כיכר אורנים

הערות בהמשך לשיתוף ציבור 2.7.26

איתמר שחר, מתכנן (קטמון)

יאיר בן גד, אדריכל (גוננים)

(6) שביל פייר קניג אלעזר המודעי

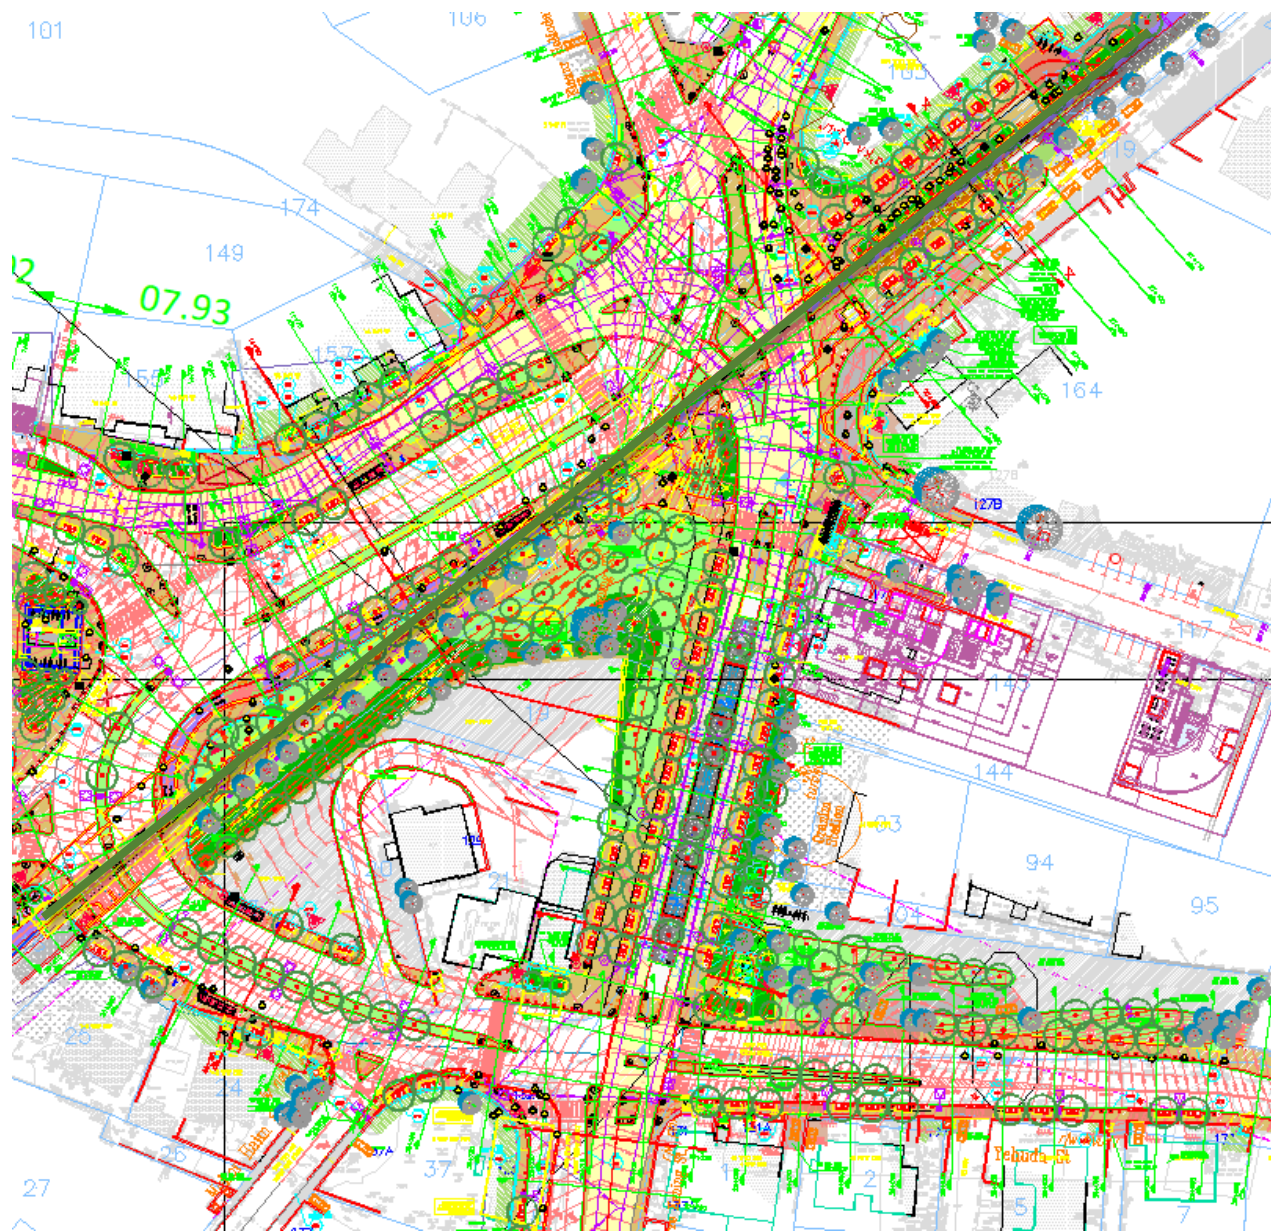
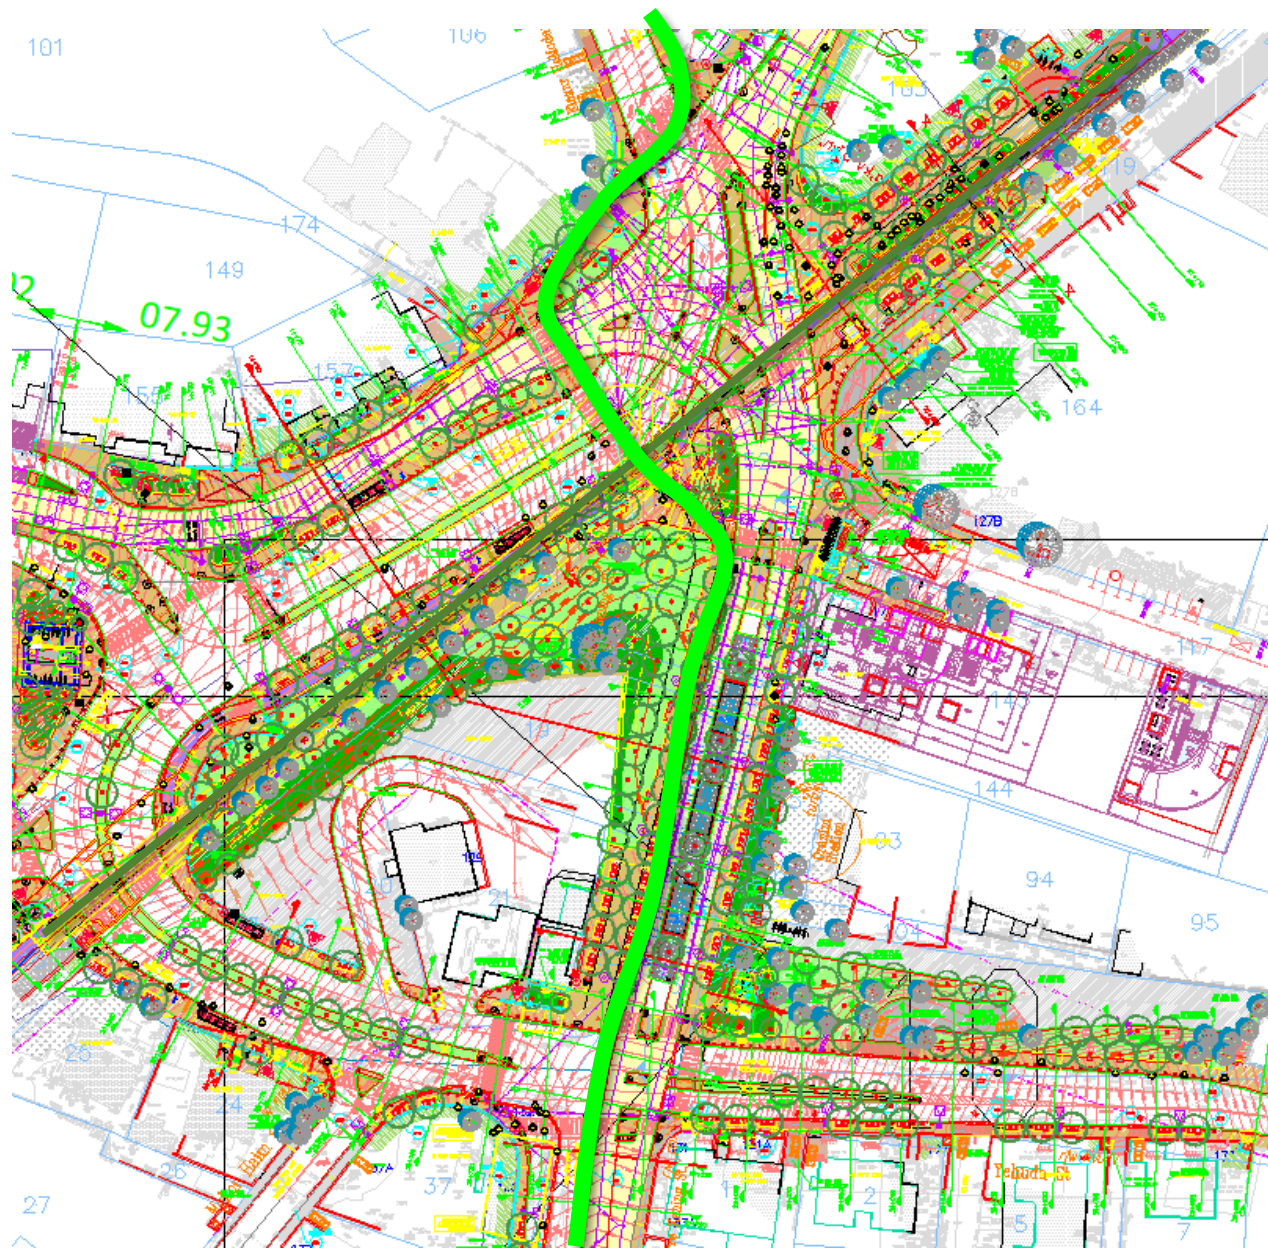
שביל חשוב מאוד
לקישור בין מע"ר
תלפיות לבין פארק
המסילה וקטמון
(והלאה לשבילים
בטשרניחובסקי
ובכובשי קטמון,
לכיוון הכניסה לעיר)

הוספת נת"צ

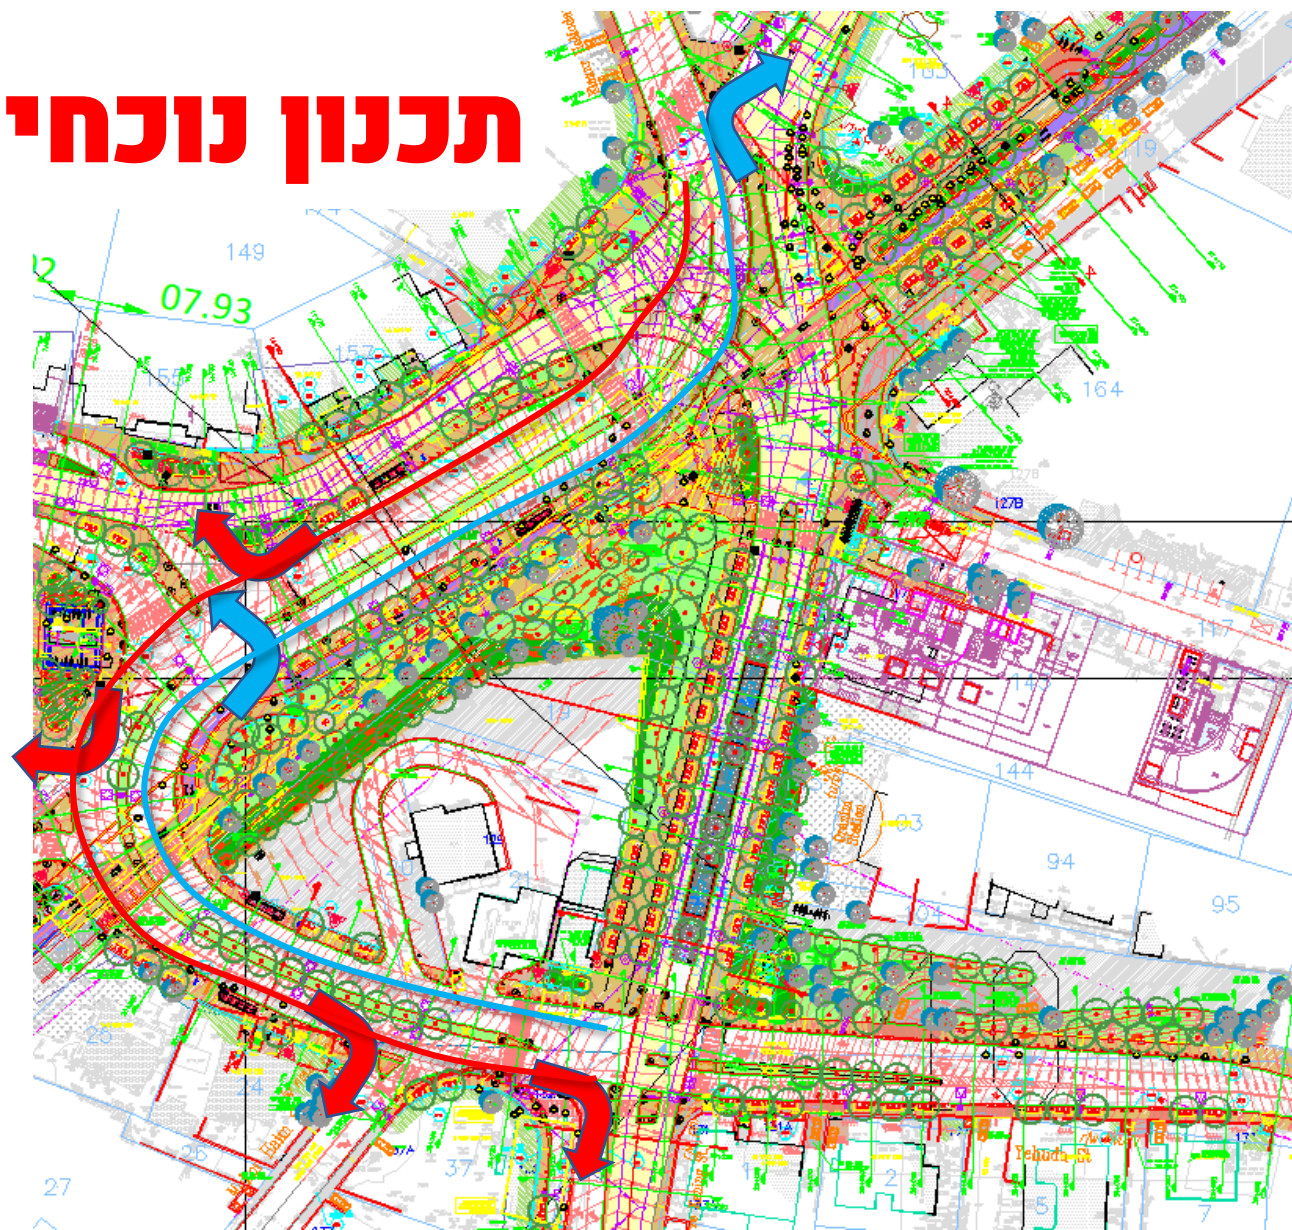
בתכנון הנוכחי, בכביש הדו סטרי:

- לנוסעים צפונה (**כחול**) יש פנייה 1 שמאלה (לבן זכאי) ופנייה 1 ימינה (לעמק רפאים)

- לנוסעים דרומה (**אדום**) יש 4 פניות ימינה (לבן זכאי, לרח' המסילה, למקור חיים ולפייר קניג) ו-0 פניות שמאלה

לאור האמור, הנסיעה בכיוון דרום צפויה להיות חלקה פחות מהנסיעה בכיוון צפון

9) הוספת נת"צ – במקביל למסילה

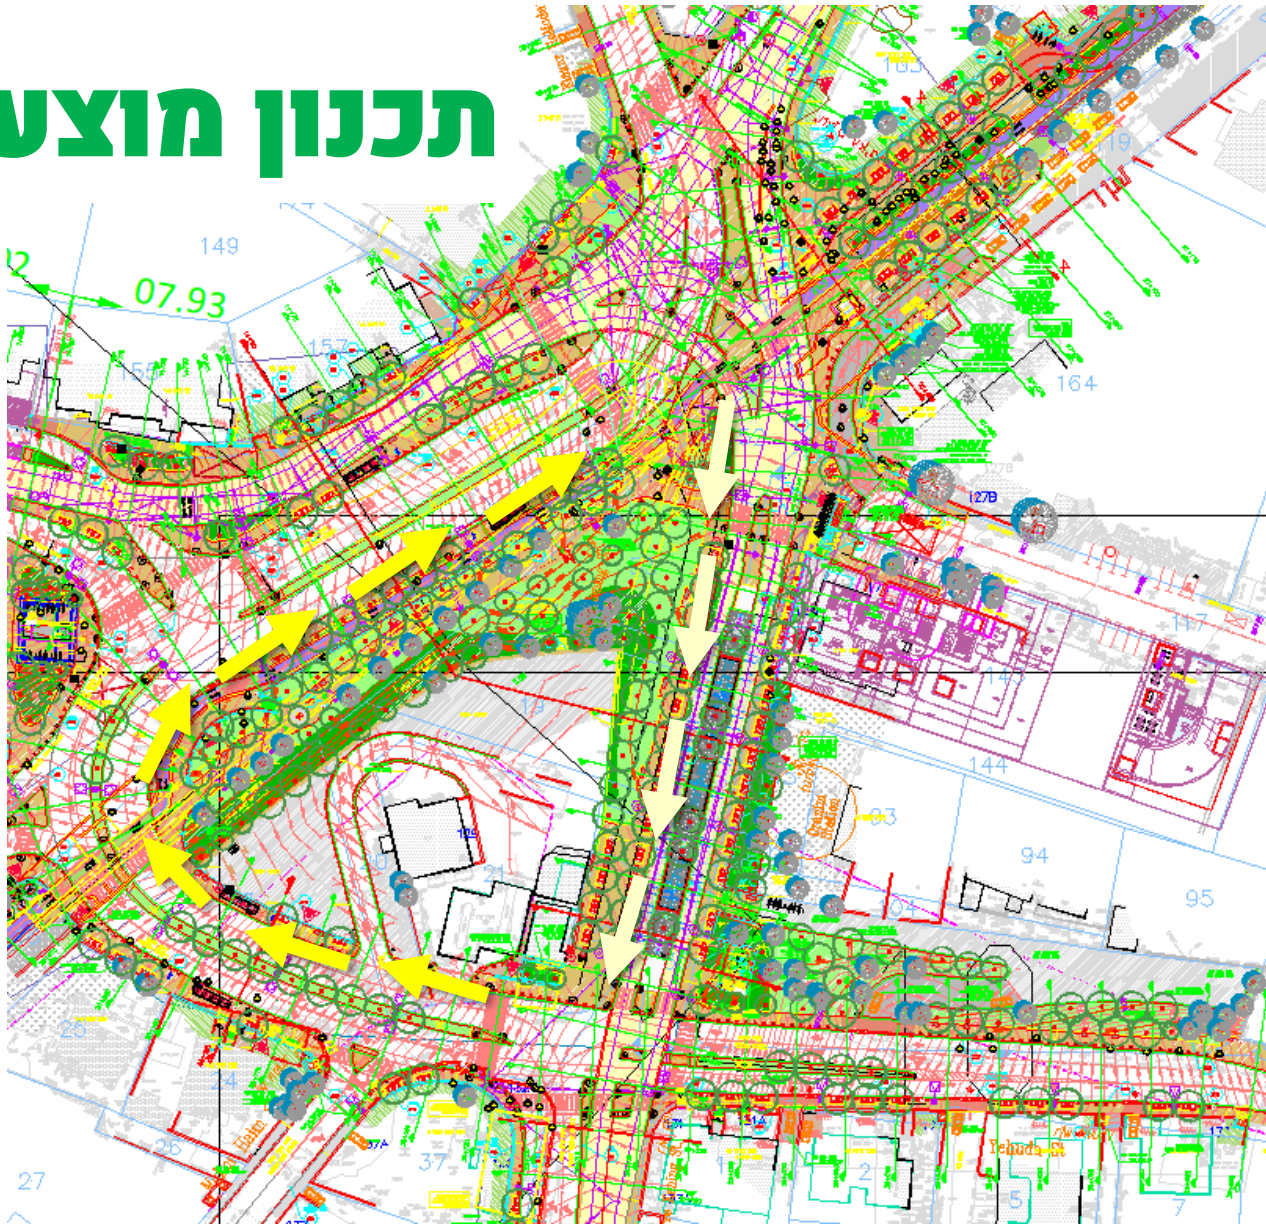
- מוצע לשקול הוספת מת"צ בנתיב היעודי במקביל למסילת הרק"ל, לנוסעים דרומה
- הדבר יאפשר לחלק מתנועות התח"צ (אלה שהיעד שלהן בתלפיות ודרומה) להימנע מנסיעה בנתיב לכיוון דרום בכביש הדו סטרי, ולקבל נסיעה חלקה ומהירה יותר
- כמו כן הדבר יאפשר תחנת cheek to cheek בין הרק"ל לאוטובוסים והחלפות מהירות וקלות
- הצעה זו מותנית בכך שהנתיב היעודי במקביל למסילה יהיה מוגבה ומרוצף (לא נתיב אספלט בגובה מונמך מהמדרכות), כך שישתלב בפיתוח הכיכר בגובה המדרכה, ויפריע באופן מינימלי להתנהלות הולכי הרגל בכיכר

10) הוספת נת"צ – באחד הנתיבים לכיוון צפון

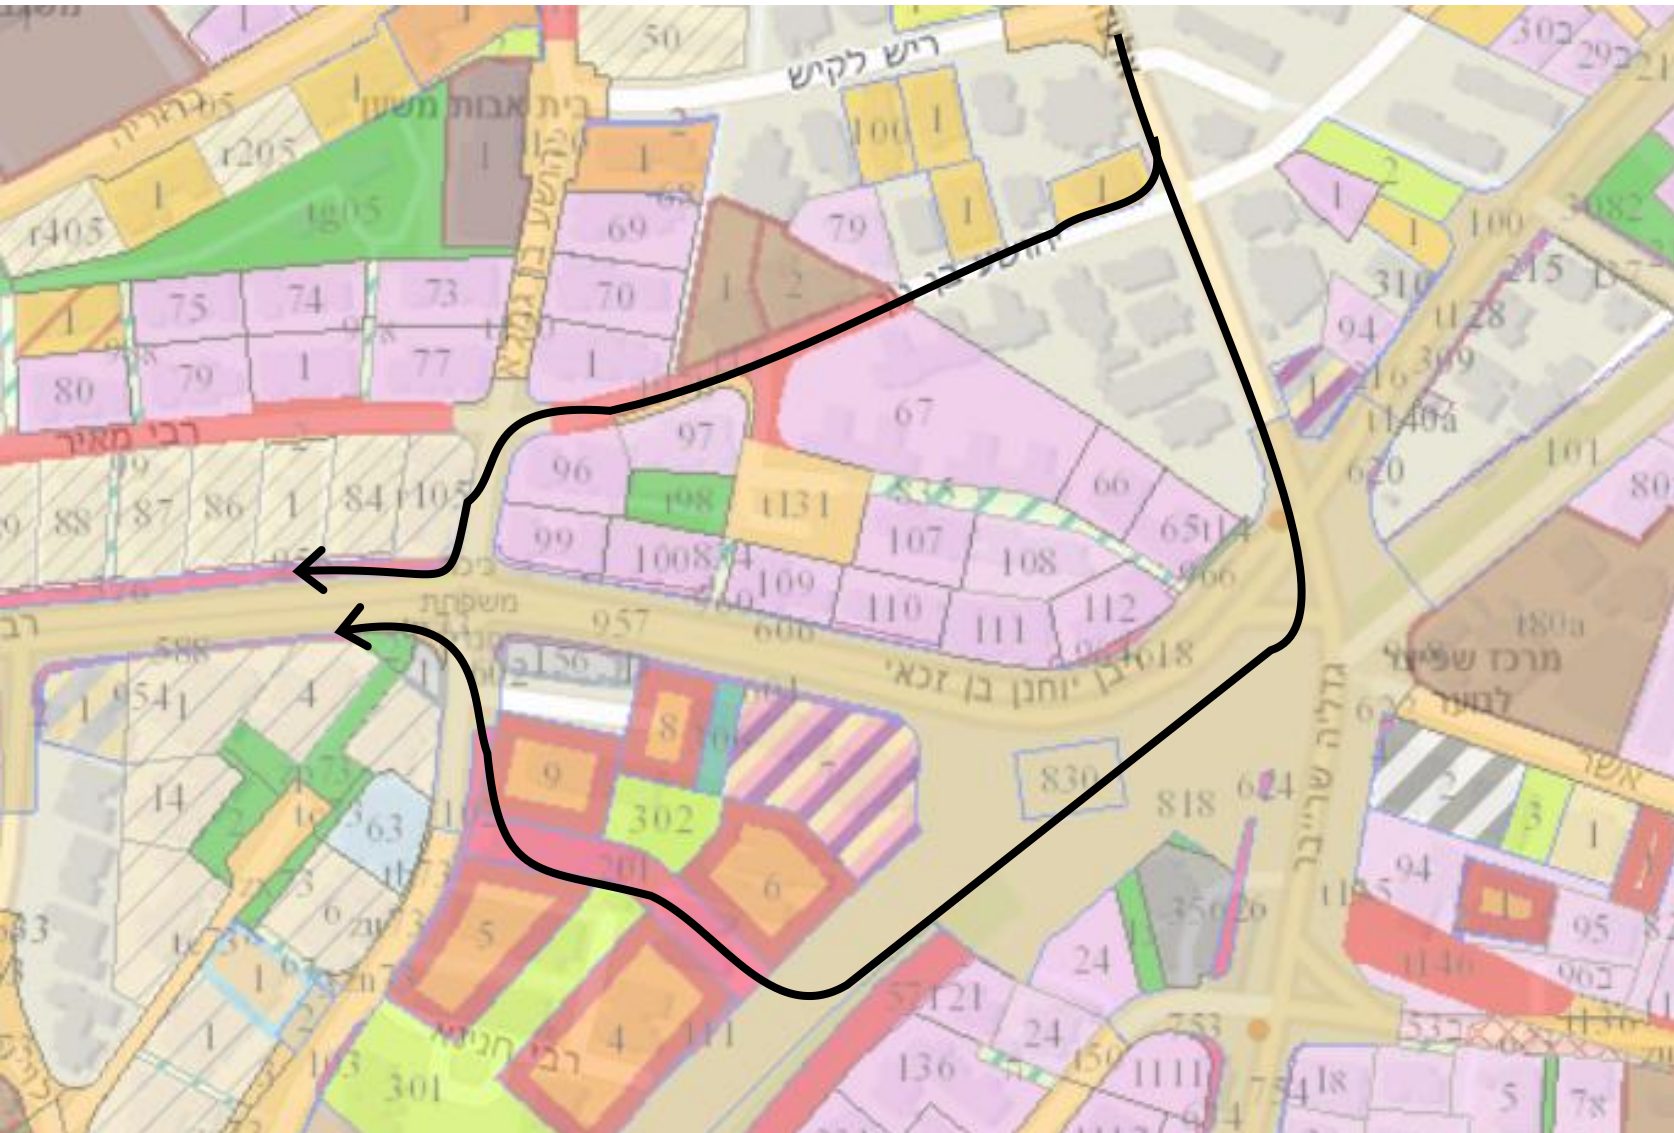
- בנוסף, או לחלופין, מוצע לבחון אפשרות להפיכת אחת מ-2 הנתיבים הנוסעים צפונה, מנתיב רכב לנת"צ
- יתרונות: מהירות ואמינות למשתמשי התח"צ, כולל לצורך ביצוע החלפות עם הרק"ל באמצעות התחנות שבדפנות הכיכר
- מאחר שאין פניות ימינה בנסיעה לכיוון צפון בתוך הכיכר (הפנייה לכיוון עמק רפאים ממוקמת לאחר היציאה מהכיכר) – הנת"צ המוצע לא צפוי "להתלכלך" ברכב פרטי שייכנס אליו לצורך פנייה ימינה

11) איסור פניית ר"פ מהכיכר לבן זכאי

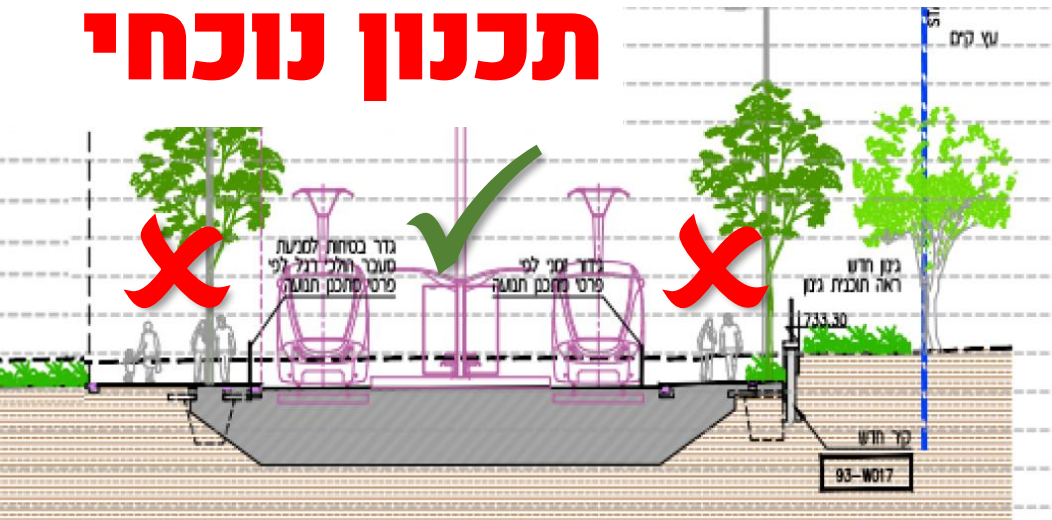
- כפתרון, מוצעות 2 חלופות:
 - 1 - לפתוח פנייה ימינה רק אחרי תחנת אוטובוס – הצעה זו תפתור רק חלקית את הבעיה
 - 2 – **לאפשר פניה ימינה לבן זכאי לתח"צ בלבד** – רכב פרטי יוכל לנסוע סע דרך כביש 34 ומעגלי יבנה, או לחלופין דרך יהושע בן נון

(12) הוספת רציף ממערב למסילת הרק"ל

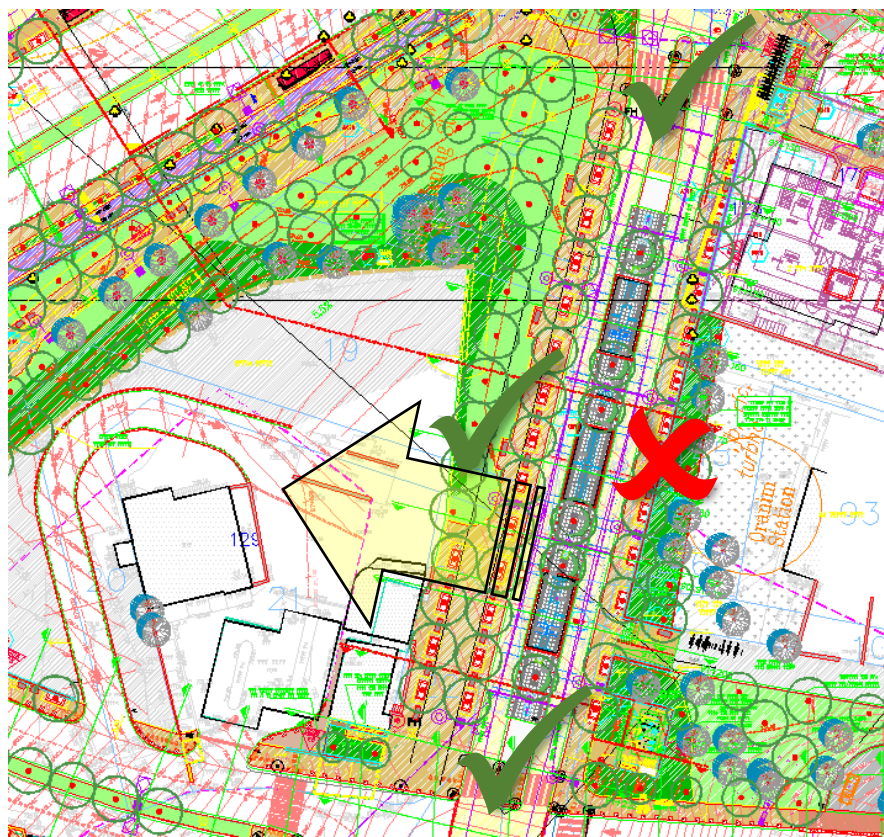
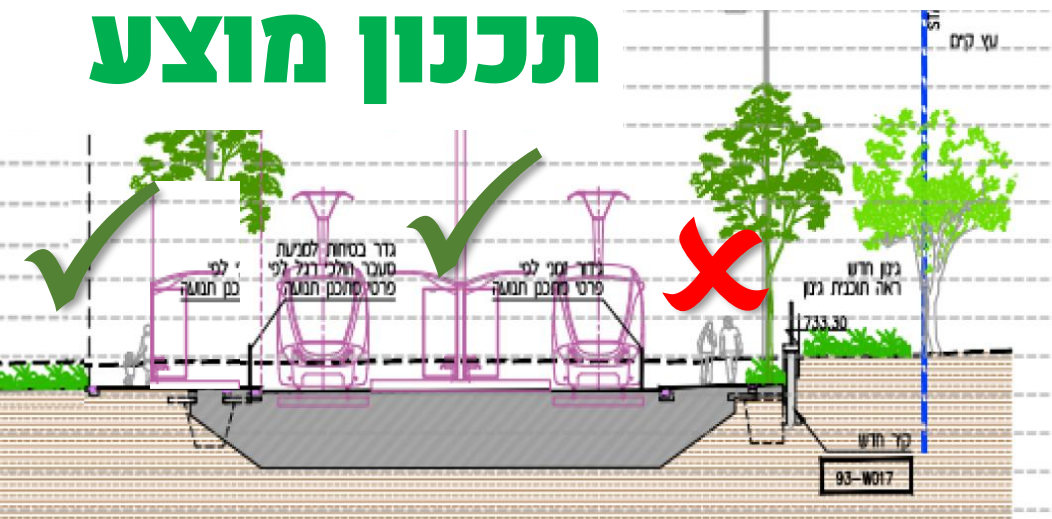
- בתכנון הנוכחי, תחנת אורנים היא תחנה מרכזית ("אי"), העולים והיורדים צריכים לעבור דרך הרציף המרכזי בדרך אל הרכבת או מהרכבת
- אין חיבור ישיר בין הרכבת לבין הדופן המזרחית של המסילות או הדופן המערבית של המסילות – רק דרך הרציף המרכזי, שמחובר לדפנות באמצעות מעברי חציה (בצפון ובדרום)
- הדבר מאפשר החלפות מהירות יותר בין קווי רק"ל – אבל קוטע את החיבור האינטואיטיבי בין הכיכר עצמה לבין הרק"ל, על אף שהתחנה כביכול "מחוברת" לכיכר

הוספת רציף ממערב למסילת הרק"ל

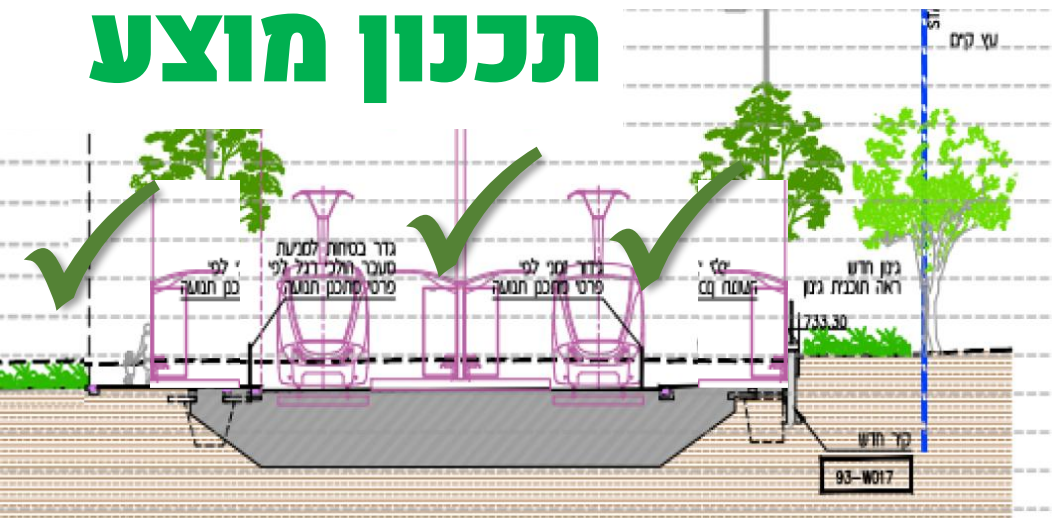
- מוצע להוסיף רציף תחנות ממערב למסילת הרק"ל המערבית
- הרכבת במסילה זו תוכל לפתוח את הדלתות משני הצדדים
- הזקוקים להחלפה (או למעבר לכיוון מזרח) יוכלו לרדת בדלתות המזרחיות אל רציף האי;
- יתר הנוסעים, מי שהיעד שלהם בכיכר עצמה או בסביבותיה – יוכלו לרדת בדלתות המערביות ישירות אל הכיכר עצמה
- הדבר יאפשר חיבור ישיר, מהיר ואינטואיטיבי בין הכיכר לבין הרק"ל, וינצל באופן מקסימלי את היות התחנה "מחוברת לכיכר"
- מבחינה תפעולית, ניתן לייצר בתוך הקרונות מערכת שתבהיר לנוסע שיורד בתחנה מאיזה צד של הקרון הוא צריך לרדת בהתאם ליעד המבוקש
